# Informazioni sul prodotto - Pastiglie freni BMW | HELLA

## Pastiglie freni BMW

**8DB 355 012-321 / 8DB 355 015-601**

## Pastiglie freni modificate

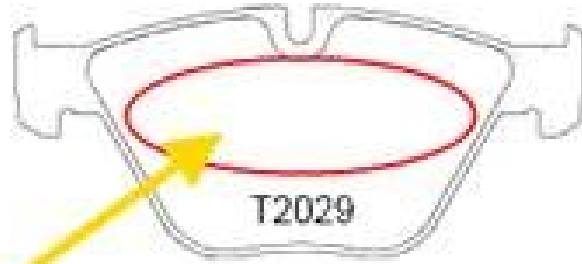
La pastiglia 8DB 355 012-321 / T1596 è sostituita dalla pastiglia 8DB 355 015-601 / T2029.

La differenza tra le due pastiglie dei freni è il supporto a griffe mancante (A) sulla guarnizione dei freni lato mano 8DB 355 015-601 / T2029. L'assenza della molla non ha alcuna influenza sulle caratteristiche di comfort della pastiglia del freno.
